Европейская экономическая комиссия**Комитет по внутреннему транспорту****Всемирный форум для согласования правил
в области транспортных средств****Сто девяносто первая сессия**

Соглашение 1958 года:**Рассмотрение проектов поправок к существующим
правилам ООН, представленных GRSP****Предложение по поправкам серии 09 к Правилам № 16
ООН (ремни безопасности)****Представлено Рабочей группой по пассивной безопасности***

2. Схемы знаков официального утверждения ремней безопасности (см. пункт 5.3.5 настоящих Правил) $a = 8$ мм мин.

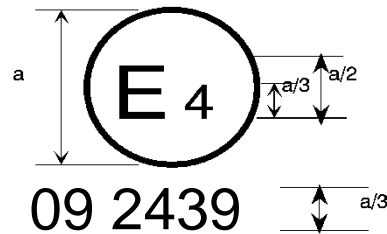
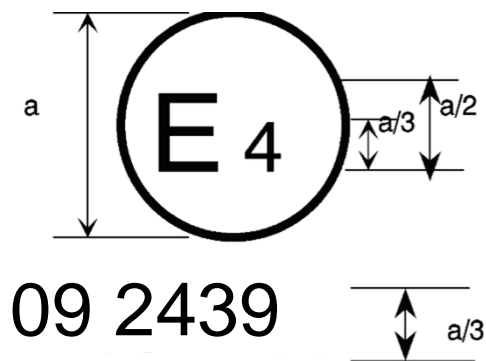
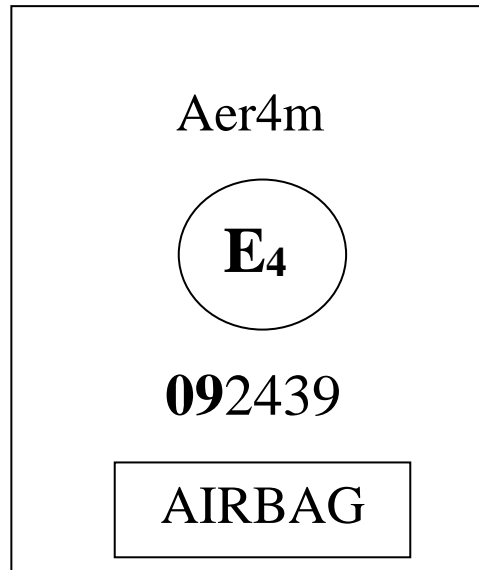
Приложение 2 изменить следующим образом:

Ремень... в момент предоставления официального утверждения настоящие Правила уже включали поправки серий 06, 07, или 08 или 09.

Ремень... в момент предоставления официального утверждения настоящие Правила уже включали поправки серий 06, 07, или 08 или 09. Этот ремень не должен устанавливаться на транспортных средствах категории M₁.

... в момент предоставления официального утверждения настоящие Правила уже включали поправки серий 06, 07, или 08 или 09. Этот ремень безопасности должен устанавливаться на транспортных средствах, оборудованных подушками безопасности на указанном сиденье».
